## Respuesta radicado UPME 20161530013271 fecha 28-03-2016

Referencia: Convocatoria Pública UPME 05 de 2016: "Selección de un inversionista y un interventor para el diseño, adquisición de los suministros, construcción, operación y mantenimiento de la conexión de la subestación La Enea 230 kV al circuito San Felipe – La Esmeralda 230 kV"

Asunto: Respuesta radicado UPME 20161530013271 fecha 28-03-2016

CONTIENE: <b>PLANO DE LOCALIZACIÓN GENERAL SUBESTACION ENEA MANIZALES-CALDAS</b>			
DISEÑO:		APROBÓ:	
INGENIERO:		INGENIERO: NA	
MATERIA PROF.:		MATERIA PROF.:	
FECHA ACTUALIZACIÓN	REVISÓ (NOMBRE - ÁREA)	FECHA IMPRESIÓN:	NOMBRE ARCHIVO:
		06/04/2016	PLANO LOCALIZACIÓN ENEA
		DIGITALIZÓ:	ESCALA:
		ROBERT IBARRA	1:400
			PLANGHA:
			1
			DE: 1

COMPANIA: PLANO DE LOCALIZACIÓN GENERAL SUBSTACION BUSA MANIZALES CALDAS

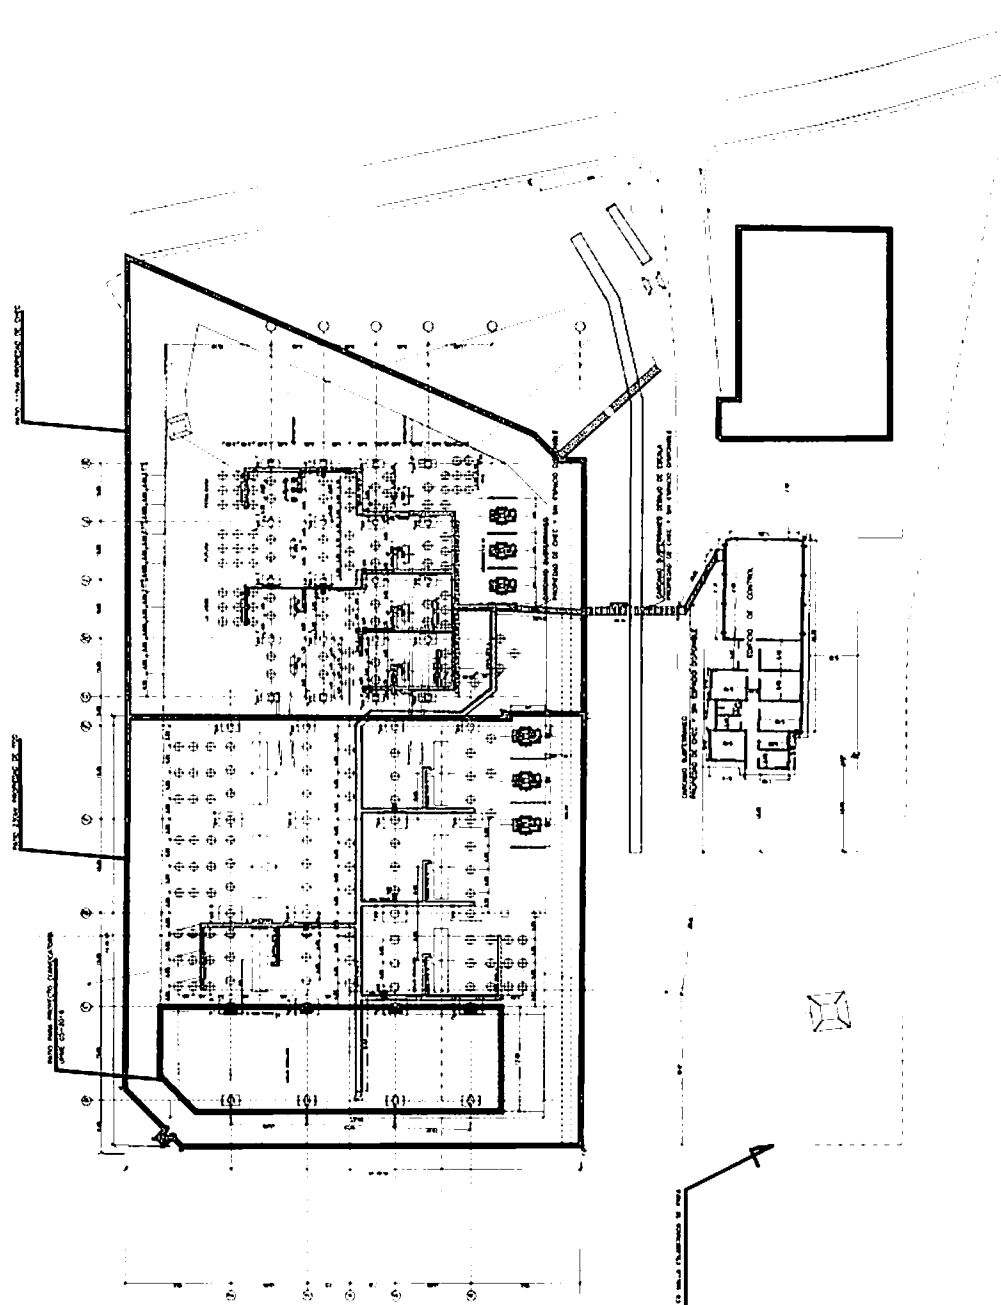
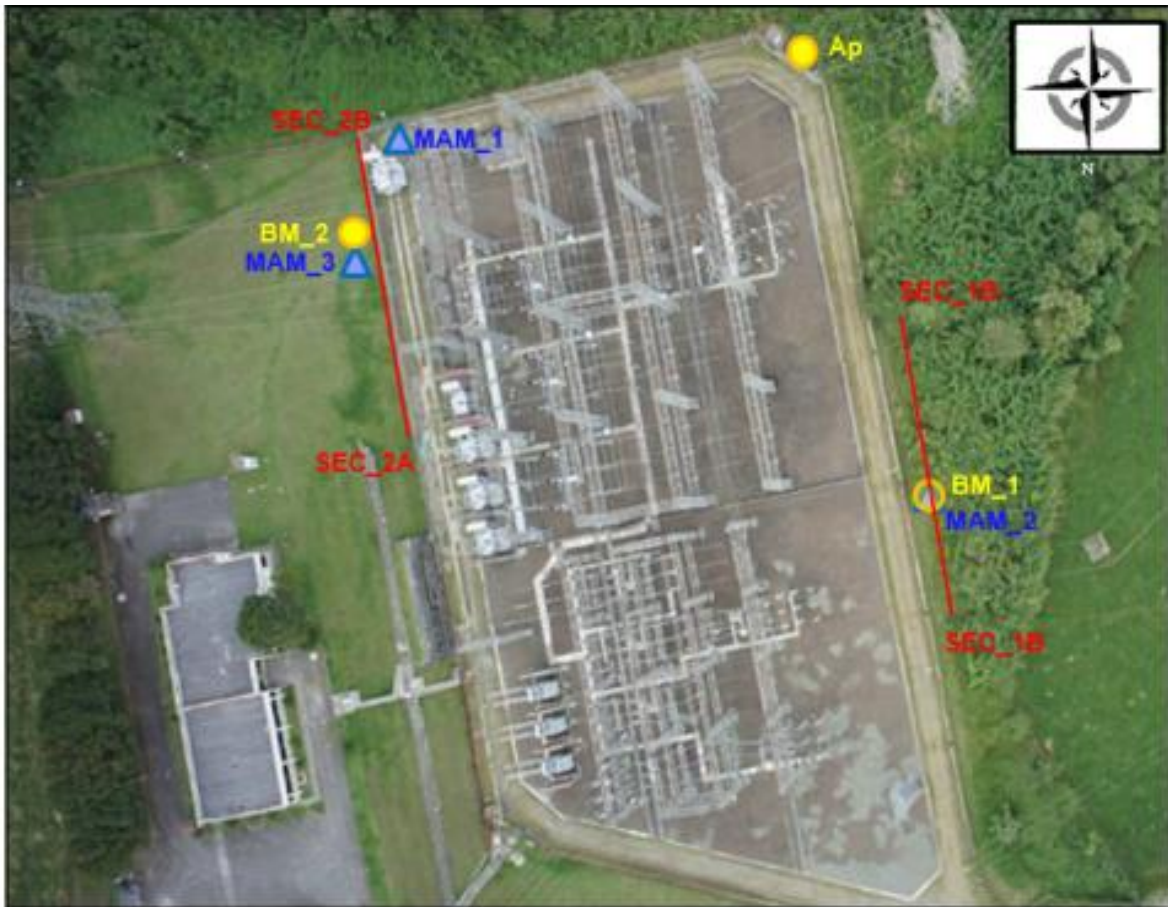
- “Favor aclarar si la casa de control en la Subestación la Enea es propiedad del OR y no del Transmisor Nacional o si existe un edificio de control de propiedad del OR y un edificio de control propiedad del Transmisor Nacional.”.

Actualmente existe sólo una casa de control en la Subestación La Enea que es propiedad del OR. Se adjunta el plano que indica el área de dicha casa de control.

Como se manifestó en el documento enviado con anterioridad a UPME, a la fecha no se puede garantizar disponibilidad de espacio en la casa de control, debido a las necesidades de los Proyectos del Sistema de Transmisión Regional.

Igualmente se indica en el plano el cerramiento de la Subestación La Enea para que se pueda dimensionar los posibles espacios para la construcción de una casa de control en el marco de la Convocatoria de referencia, dado que consideramos que esta ubicación debe obedecer al resultado de un diseño.

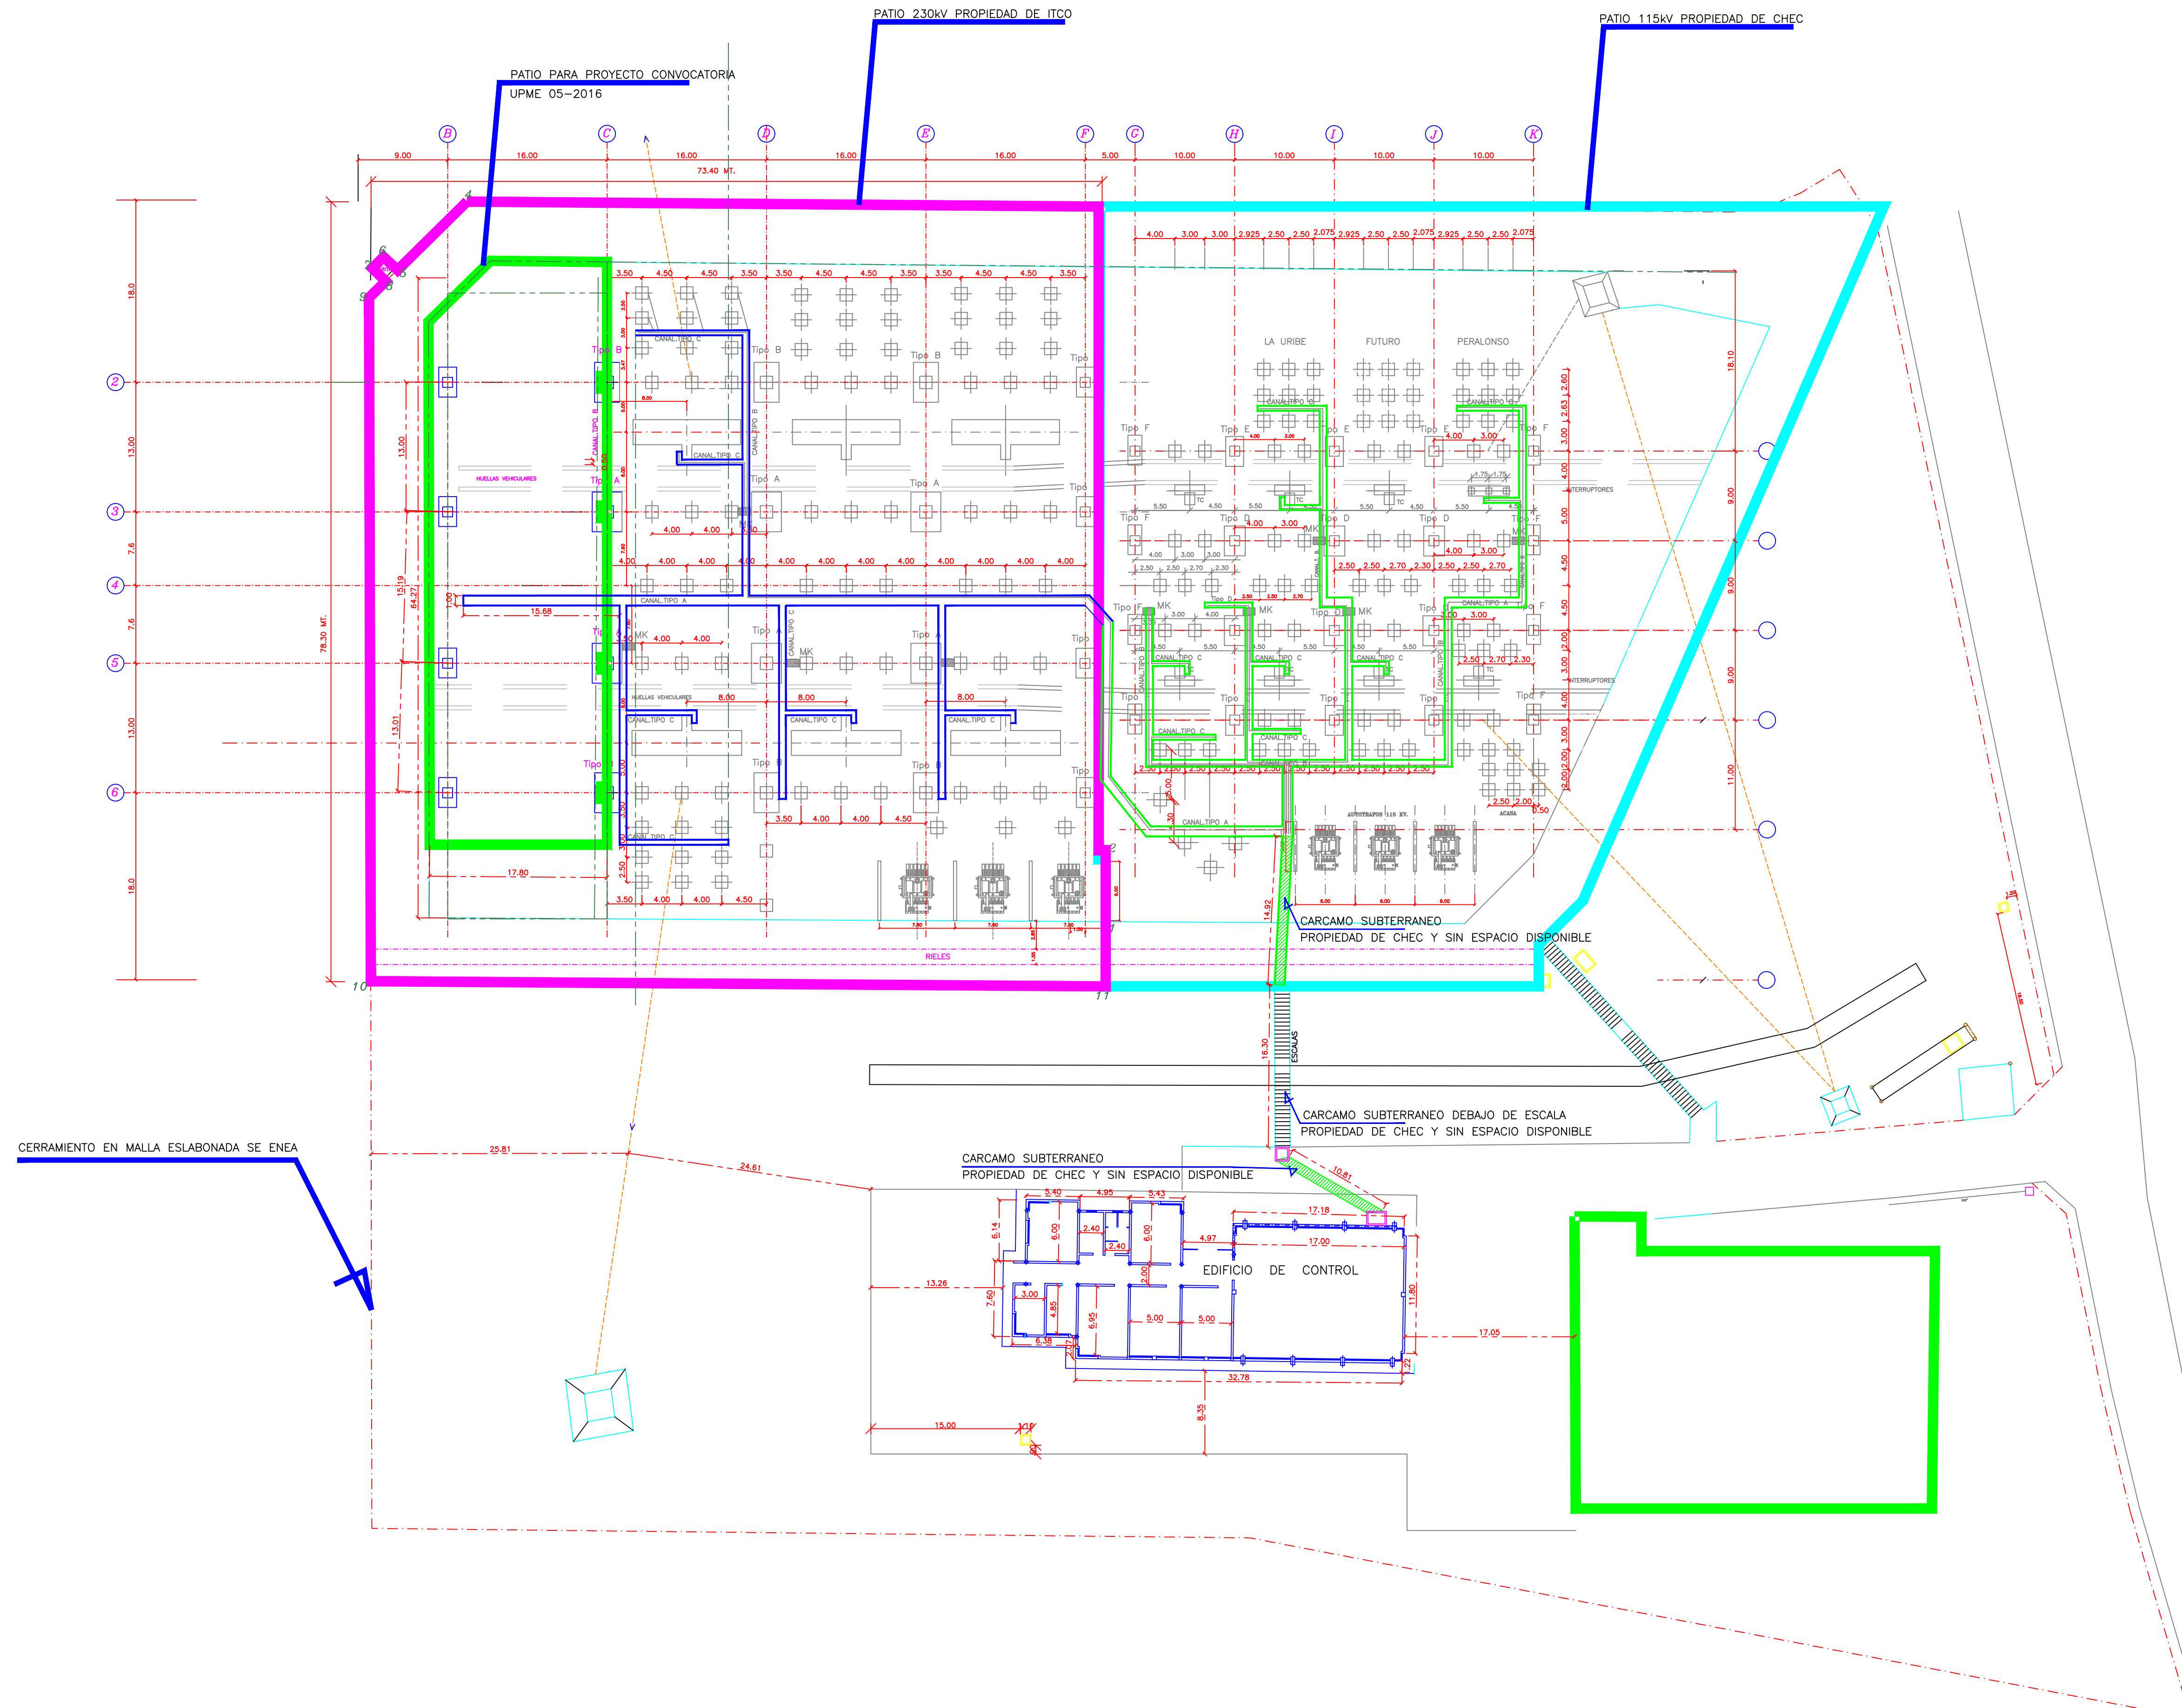
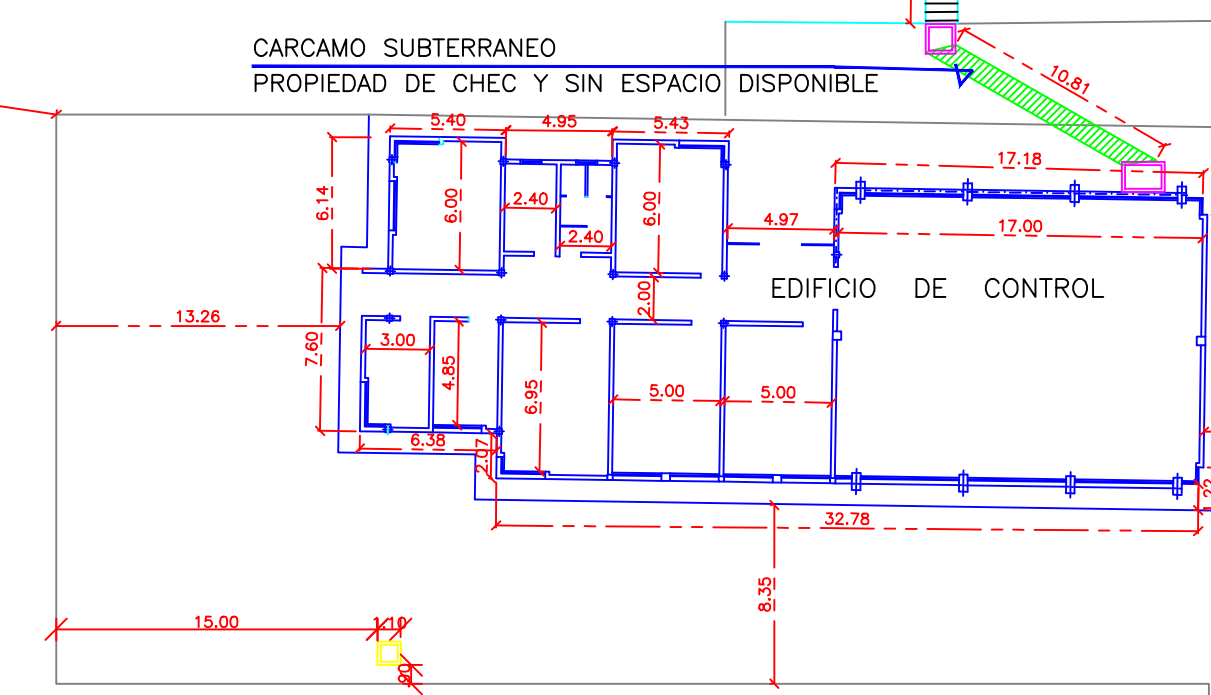
2. Solicitudes UPME respecto a comunicación en la cual se indicaba "Debido a los trabajos en los proyectos expansión del STR adoptados en el Plan de Expansión de la UPME a desarrollarse en subestación Enea":
  - o "Favor aclarar si los cárcamos en la Subestación La Enea son propiedad del OR y no del Transmisor Nacional o si existen cárcamos de propiedad del OR y cárcamos de propiedad del Transmisor Nacional."

Respecto a esta solicitud se adjunta el plano que indica los cárcamos que se encuentran en el patio de 230kV y que son propiedad del Transmisor Nacional y los cárcamos que se encuentran en el patio de 115kV y los cárcamos que conducen hasta el edificio de control que son propiedad del OR.

En este mismo plano se indican los cárcamos que a la fecha no se puede garantizar disponibilidad de espacio para alojar el cableado de control y de

potencia a instalar objeto de la convocatoria, debido a las necesidades de los Proyectos del Sistema de Transmisión Regional.

Igualmente se indica en el plano el cerramiento de la Subestación La Enea para que se pueda dimensionar los posibles espacios para la construcción de nuevos cárcamos en el marco de la Convocatoria de referencia, dado que consideramos que esta ubicación debe obedecer al resultado de un diseño.
